Parecer nº 217/FEAM/URA SM - CAT/2024

Parecer Técnico de LAS/RAS nº 217/FEAM/UTA SM-CAT/2024

SITUAÇÃO: Sugestão pelo Deferimento

EMPREENDEDOR:	Município de Monte Santo de Minas	CNPJ:	18.241.372/0001-75
EMPREENDIMENTO:	Município de Monte Santo de Minas	CNPJ:	18.241.372/0001-75
MUNICÍPIO:	Monte Santo de Minas	ZONA:	Urbana
COORDENADAS GEOGRÁFICAS (DATUM): SIRGAS2000	LAT/Y: 21°17'57,65"S	LONG/X: 47°00'46,81"W

Figura 1 – Planta planialtimétrica com locação das estruturas do empreendimento. **Fonte:** Informações complementares do processo.

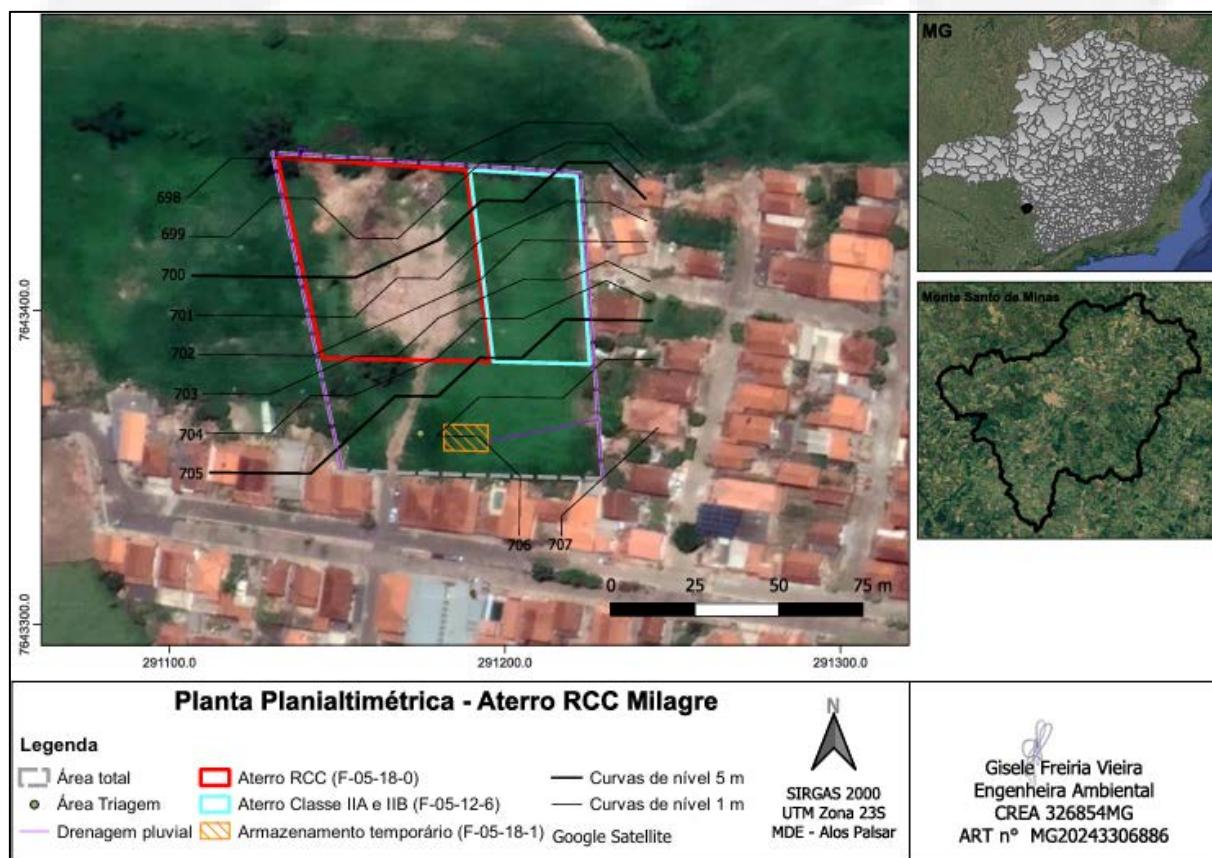
Conforme planta planialtimétrica apresentada (Figura 1), o empreendimento localiza-se em área de transição dos biomas Cerrado e Mata Atlântica. A área diretamente afetada (ADA) do empreendimento situa-se em área urbana do distrito de Milagre, pertencente ao município de Monte Santo de Minas, e apresenta **uso e ocupação do solo alterados por atividades antrópicas**, sendo caracterizado por um mosaico de usos: pastagem e área urbanizada. Possui no seu entorno imediato residências, e dista cerca de 250 m do curso d'água mais próximo (afluente do córrego do Arroz), de acordo com consulta na plataforma IDE-Sisema.
